■仕様変更に伴う規格・外観差

変更前(レバー部)

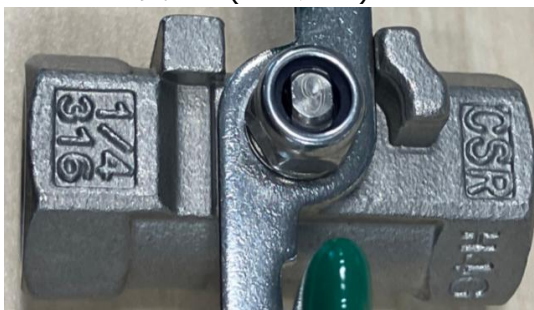
変更内容	対象	変更前	変更後
外観(本体刻印)	BSFFA/BSFFB/BSFFSA/BSFFSB	品番/サイズ/材質	サイズ/材質
外観(レバー部)	BSFFA/BSFFSA	メーカーロゴ+品番	ミスミロゴ+品番
